**Forum mondial de l'harmonisation
des Règlements concernant les véhicules**

Groupe de travail de l'éclairage et de la signalisation lumineuse

Règlement n° 10 (Compatibilité électromagnétique)**Proposition de série 06 d'amendements au Règlement n° 10
(Compatibilité électromagnétique)****Communication de l'Équipe spéciale de la compatibilité
électromagnétique***

Le texte reproduit ci-dessous a été établi par l'Équipe spéciale de la compatibilité électromagnétique dans l'objectif de rendre le Règlement n° 10 conforme aux prescriptions concernant la limite des perturbations en bande étroite de la dernière version de la norme n° 12 du Comité international spécial pour les perturbations radioélectriques (CISPR 12) (réseaux fictifs, emplacement du faisceau, pliage du câble de recharge en accordéon, par exemple) pour les véhicules en mode recharge. Il comporte également des précisions concernant les conditions de recharge des véhicules (recharge en courant continu ou en courant alternatif). Les propositions de modification du Règlement n° 10 sont indiquées en caractères gras pour les ajouts et en caractères biffés pour les suppressions.

*Appendice 4,**Tableau, modifier comme suit :*

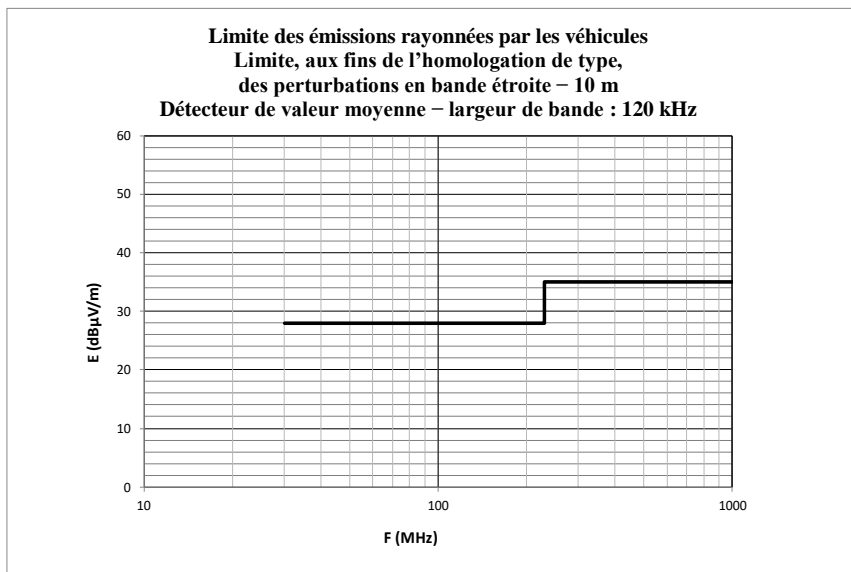
<i>Limite E (dBµV/m) à la fréquence F (MHz)</i>	
30-230 MHz	230-1 000 MHz
E = 28	E = 35

Figure, modifier comme suit :

Figure, modifier comme suit :

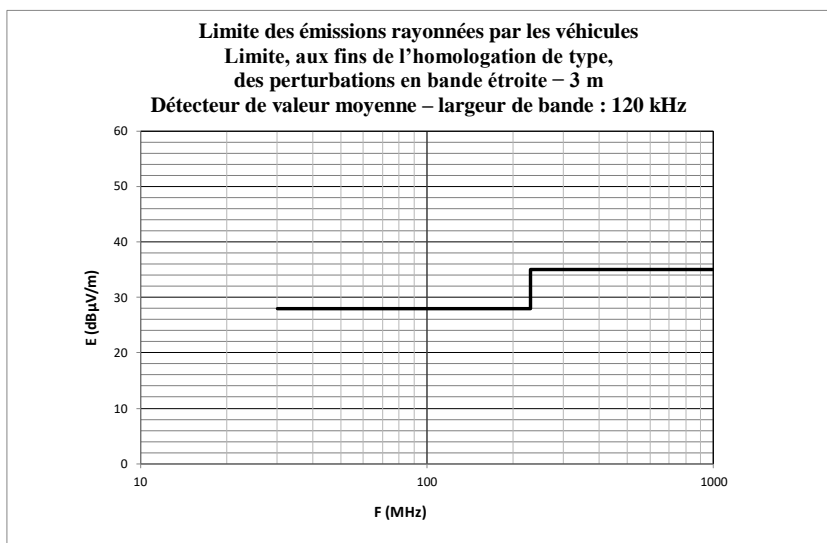
Tableau, modifier comme suit :

<i>Limite E (dBµV/m) à la fréquence F (MHz)</i>	
30-230 MHz	230-1 000 MHz
E = 38	E = 45

« Appendice 8

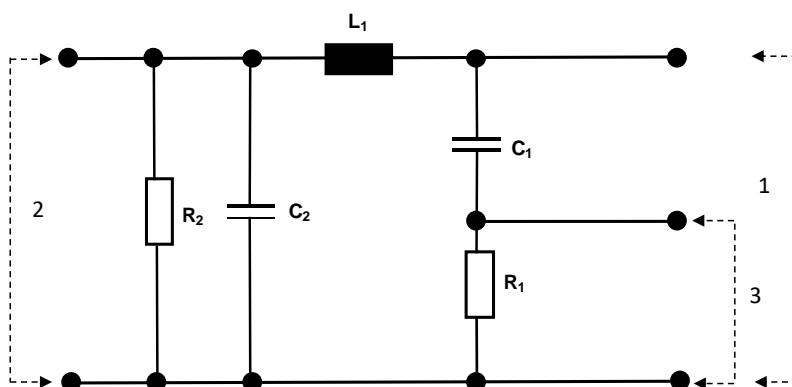
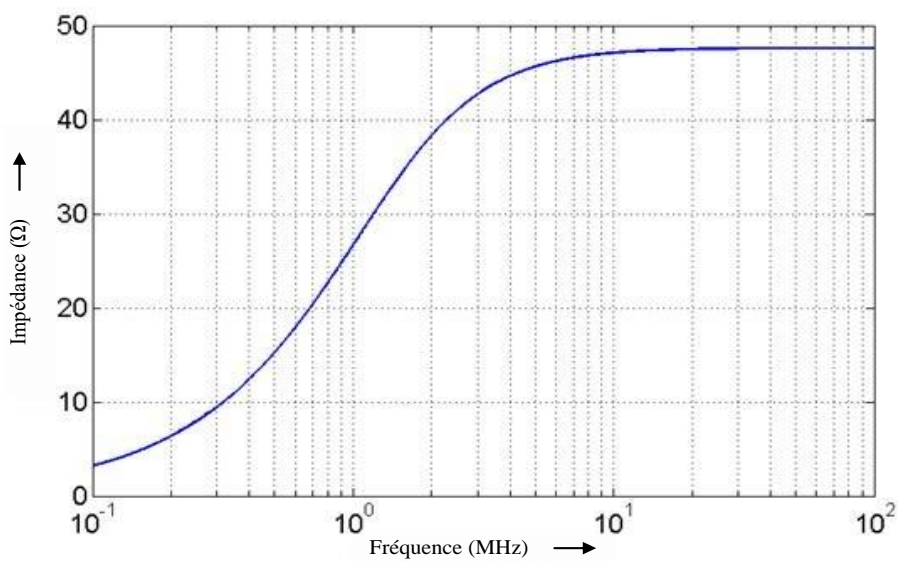
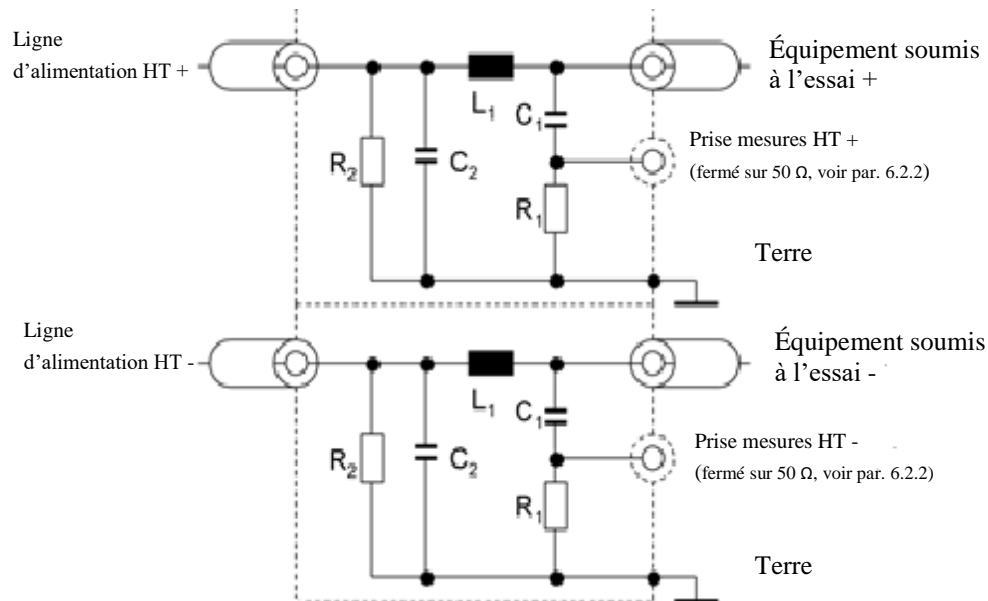
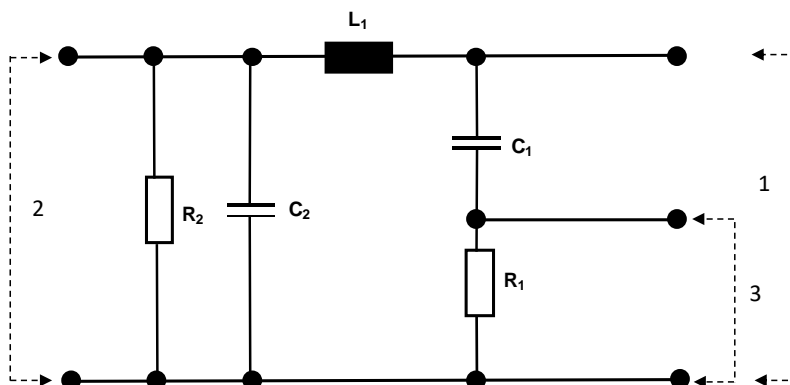
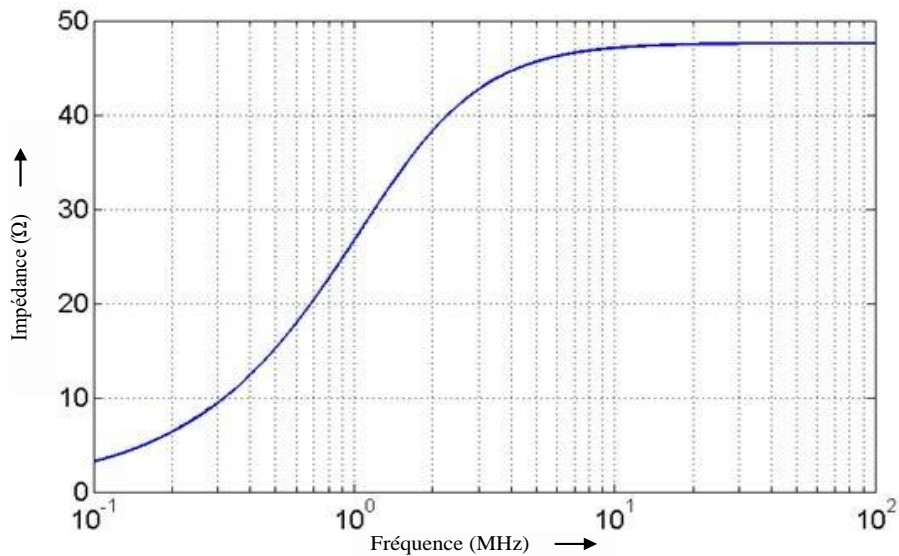
Appendice 8, modifier comme suit :

En cas d'utilisation de réseaux fictifs HT dans un seul et même boîtier protégé, il faut prévoir une protection intérieure entre les réseaux fictifs comme indiqué dans la figure 3 ci-dessous.

Figure 3
Véhicule en configuration “mode recharge du SRSEE sur le réseau électrique”

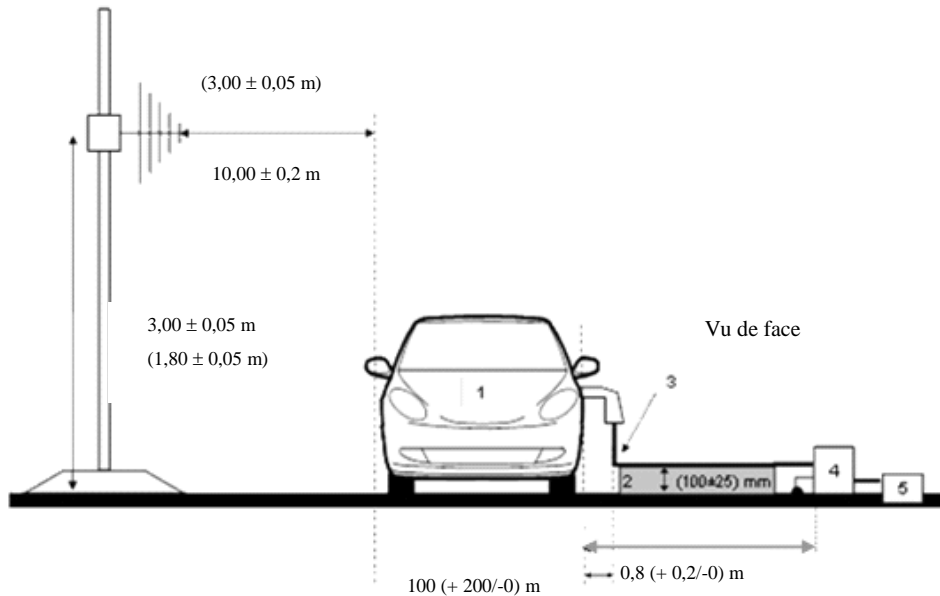
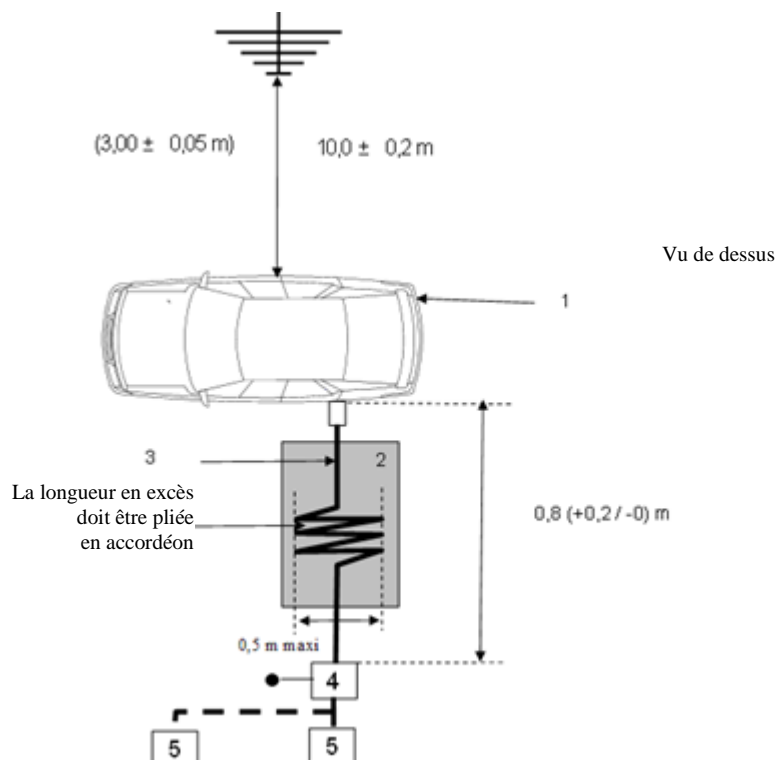
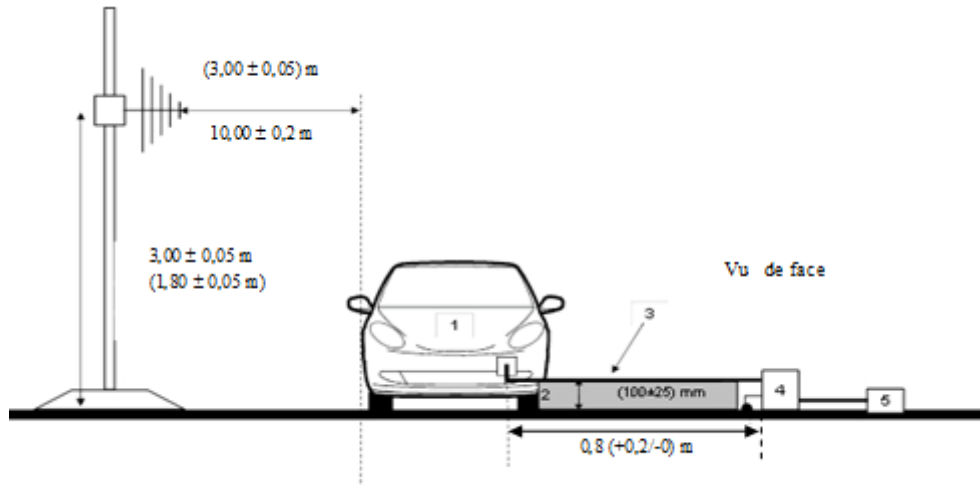
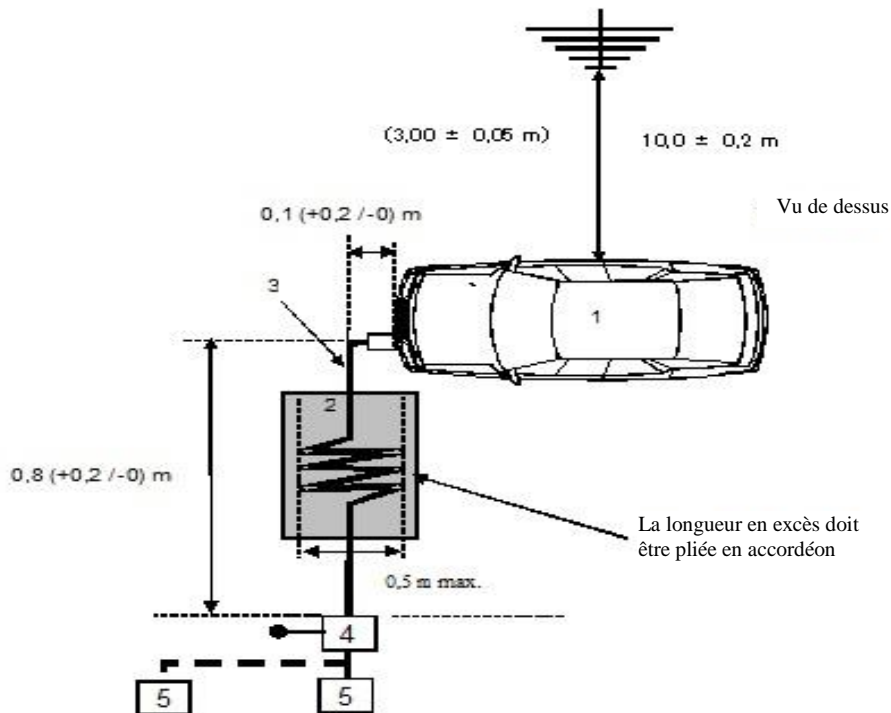
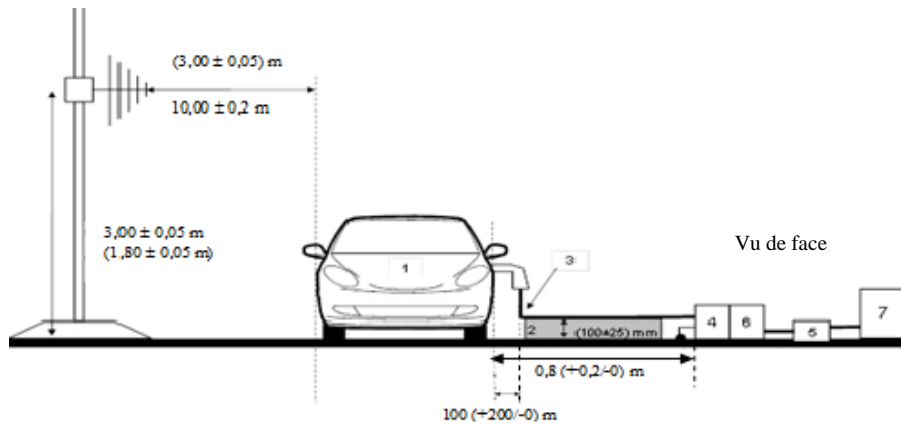
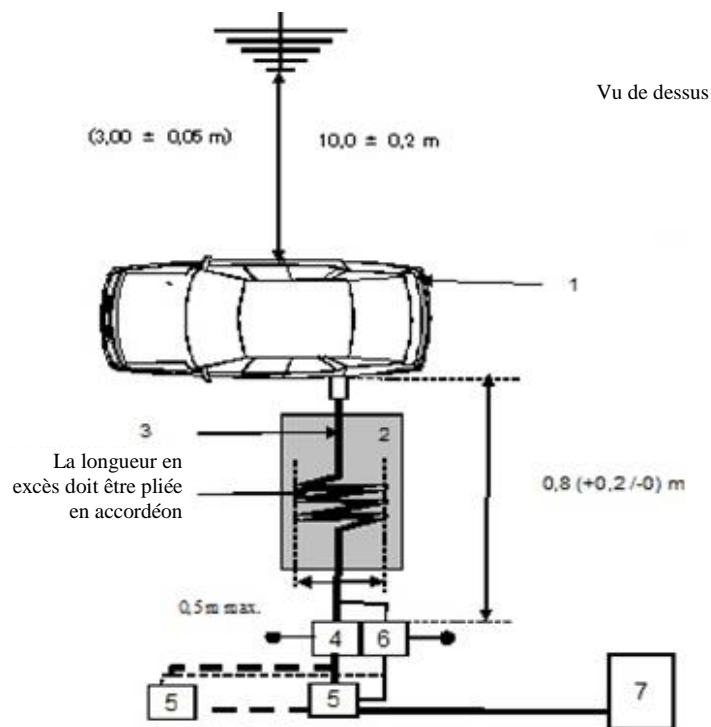
L'installation d'essai pour le raccordement du véhicule en configuration “mode recharge du SRSEE sur le réseau électrique” est représenté aux figures 3a à 3h (recharge en courant continu ou alternatif, emplacement de la prise de recharge, recharge avec ou sans communication) de l'appendice 1 de la présente annexe. »

Annexe 4, appendice 1, modifier comme suit :

Figure 3

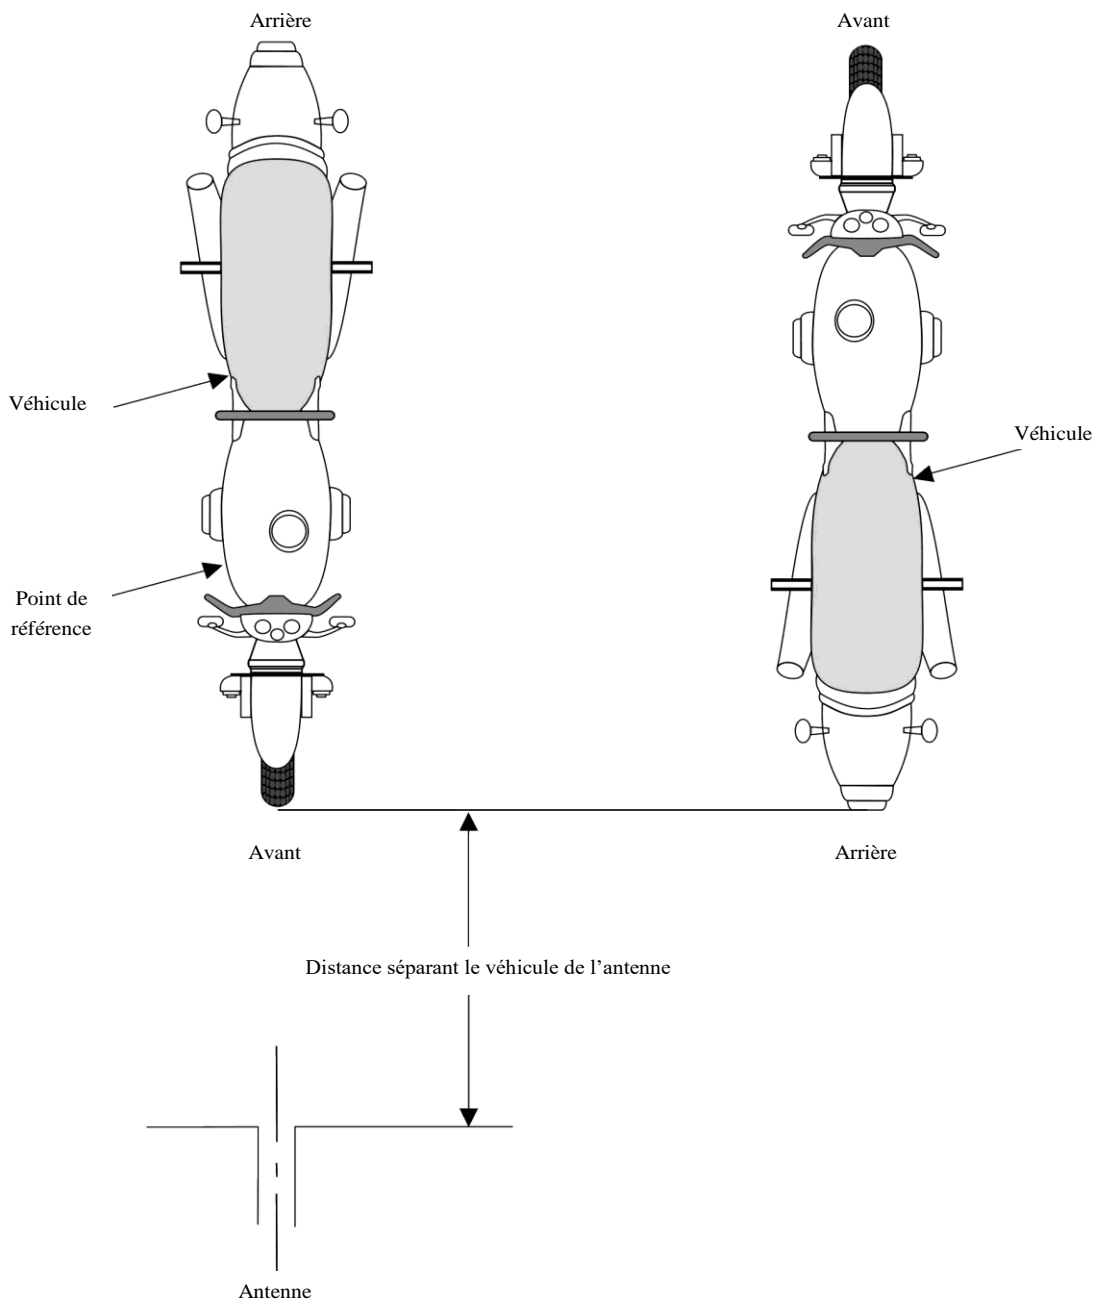
« 3.3.5 S'il est décidé d'exposer l'arrière du véhicule à un rayonnement, le point de référence sera établi comme indiqué dans les paragraphes 3.3.1 à 3.3.4 ci-dessus. L'arrière du véhicule sera alors orienté vers l'antenne et positionné comme si on l'avait fait pivoter horizontalement de **180°** autour de son centre, c'est-à-dire de façon telle que la distance de l'antenne à la partie la plus proche de l'extérieur de la carrosserie du véhicule reste la même. Ceci est illustré dans la figure 3 de l'appendice 1 à la présente annexe. »

Figure 1

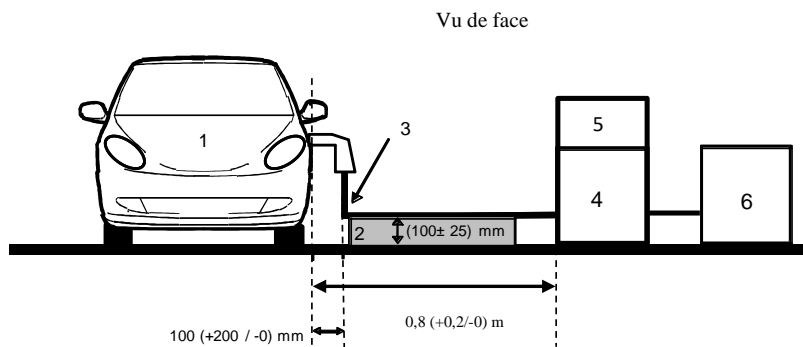
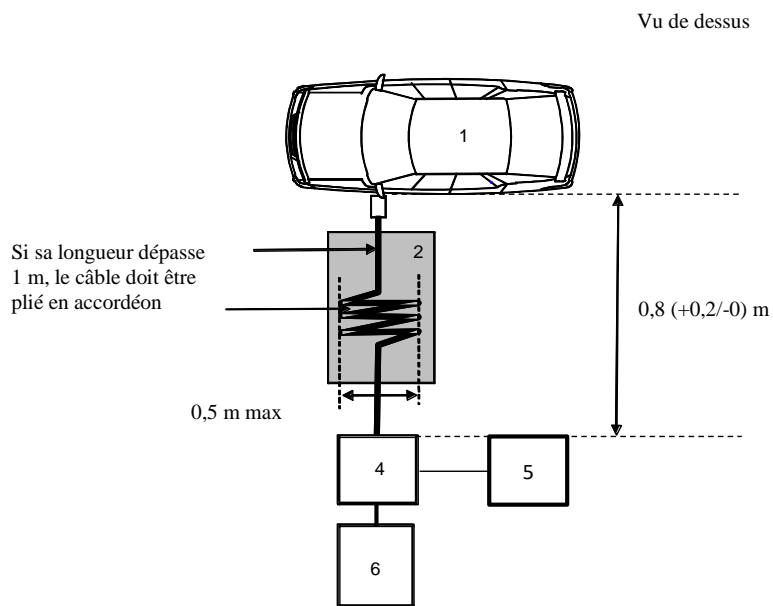
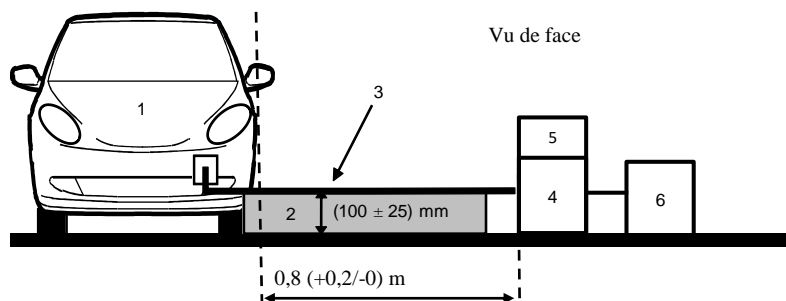
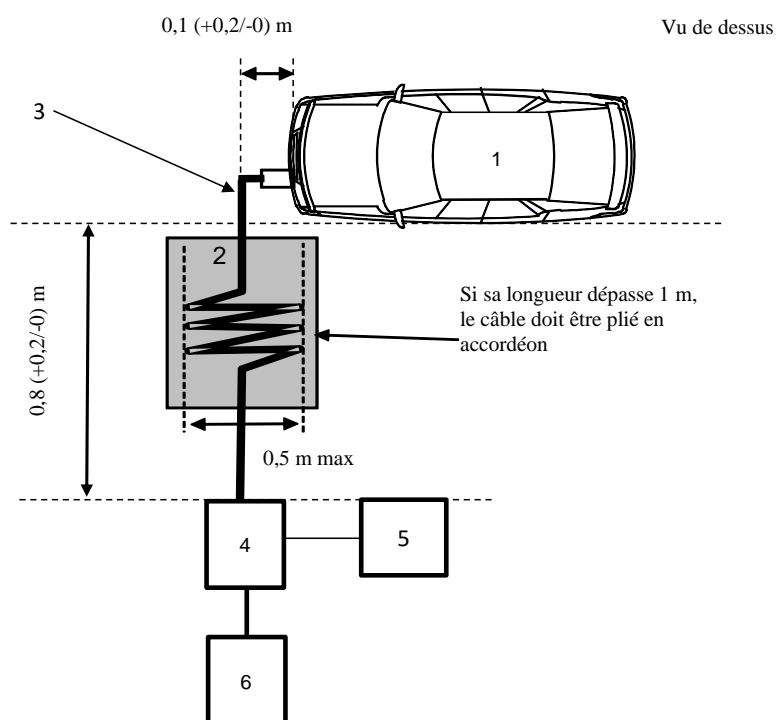
Le véhicule doit être mis en place sur le plan de masse. L'impulsion transitoire rapide/en salves (EFT/B) doit être appliquée au véhicule sur les lignes d'alimentation en courant alternatif ou continu, en mode commun, au moyen du réseau de couplage/découplage CDN, comme indiqué ~~à la~~ **aux figures 1a à 1b** de l'appendice 1 de la présente annexe.

Annexe 15, appendice 1, modifier comme suit :

Figure 1
SEEE en configuration “mode recharge du SRSEE sur le réseau électrique”
(équipement posé au sol)

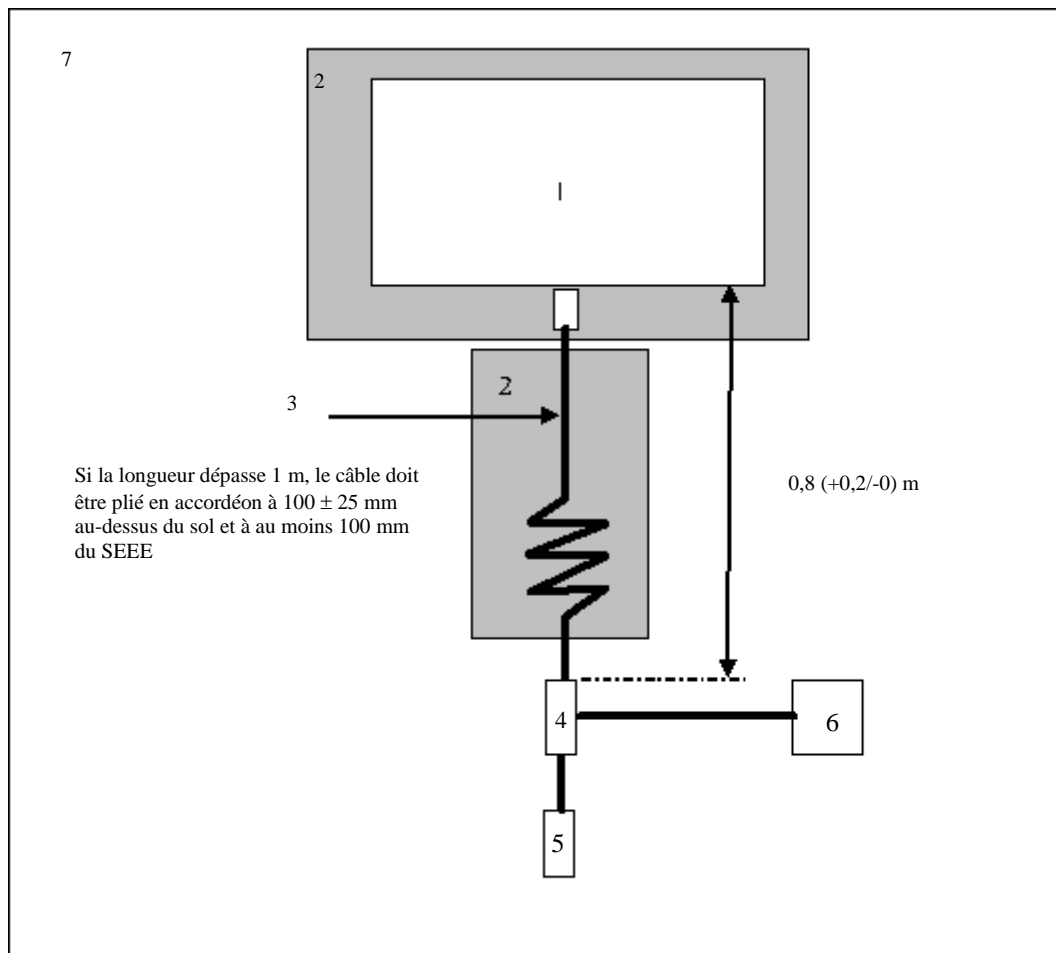
« 3.3 Le montage d'essai (**posé au sol**) pour le SEEE en configuration "mode recharge du SRSEE sur le réseau électrique" est représenté à la figure 1 de l'appendice 1 de la présente annexe. »

Annexe 19, appendice 1, modifier comme suit :
